ORD. N° : 1031
 ANT. : Proyecto de diseño de calzadas, escaleras, muros y/o veredas para diversos sectores de la ciudad de Antofagasta, del Pasaje Pisagua, entre Pasaje Ollagüe hasta Pasaje Loa, Antofagasta.

MAT. : Envía observaciones a proyecto de diseño de calzadas, escaleras, muros y/o veredas para diversos sectores de la ciudad de Antofagasta, del Pasaje Pisagua, entre Pasaje Ollagüe hasta Pasaje Loa, Antofagasta.

En relación al proyecto de pavimentación participativa, comunico a usted las siguientes observaciones:

5.2. Demolición

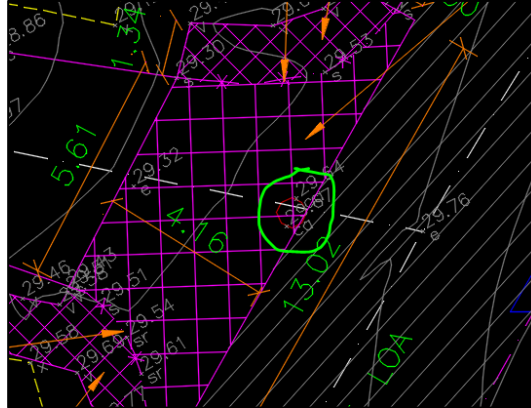
5.2.1. Plano de demolición discrepa con lo mostrado en Perfil DOM.

5.2.2. Demoler 0,5 m de calzada en encuentro Calle-Pasaje (en caso de corresponder)

5.2.3. Corregir "Base Estabilizada" por "Base Granular" en nota del plano.

5.2.4. Visualización en planta muestra retiro de solera, las que, según registros proporcionados, no se visualizan que existan.

5.2.5. Indicar en planta la cámara de inspección a readecuar.

5.3. Diseño Geométrico

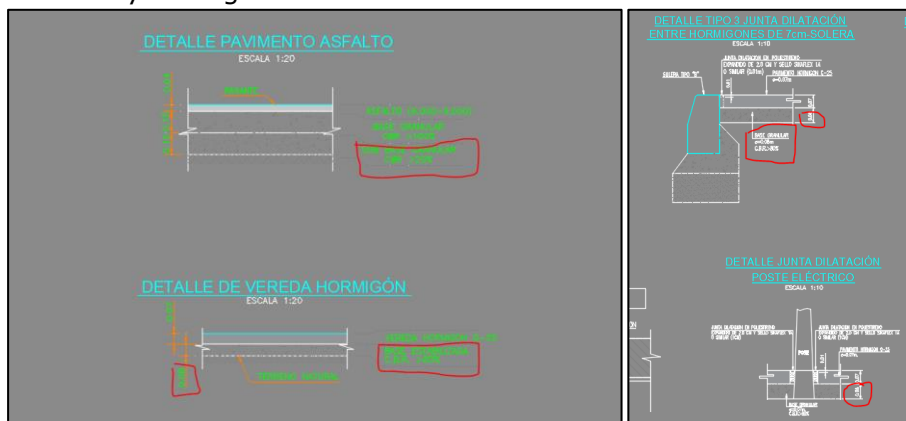
5.3.1. Diseño Geométrico no coincide con perfil DOM presentado.

5.3.2. Clasificar las Vías Ollagüe y Loa. Considerar encuentro Calle - Pasaje en caso de que alguna de las clasificaciones de dichas calles indique vía Local o superior.

5.3.3. Reponer 0,5 m de calzada en encuentro Calle-Pasaje (en caso de corresponder)

5.3.4. Indicar Km en planta.

5.3.5. Acotar longitud soleras.

5.3.6. Eliminar indicaciones, basta con que el km en planta, el que debe indicar cada 20 metros, coincida con el km en los perfiles transversales para hacer la relación entre ellos

5.3.7. Corregir "DETALLE PAVIMENTO ASFALTO", indicar mejoramiento en vez de base granular. Corregir también "DETALLE DE VEREDA HORMIGÓN", debe indicar la cama de arena de 1 cm y base granular de 7cm.

5.4. Perfil Longitudinal

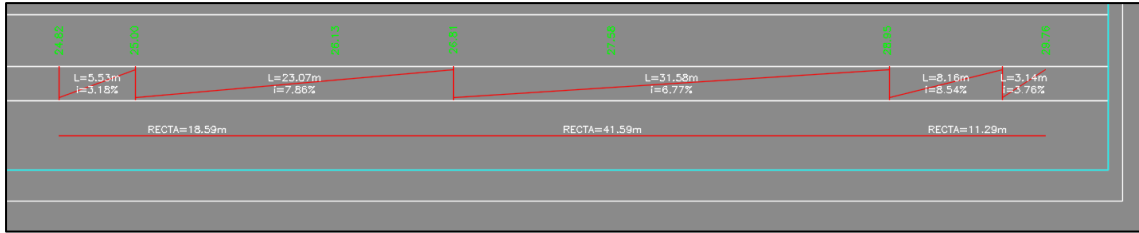
5.4.1. Indicar en simbología línea de terreno y línea de rasante.

5.4.2. Cambios de pendiente mayores a 0,5% requiere diseño de curva vertical.

5.6. Aguas Lluvias

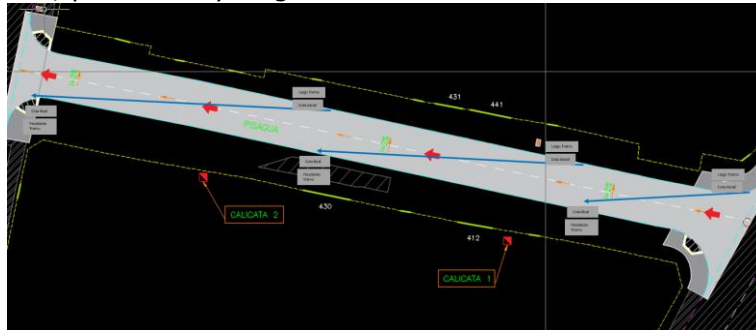
- 5.6.1. Mostrar cotas, pendiente y largo de cada tramo.
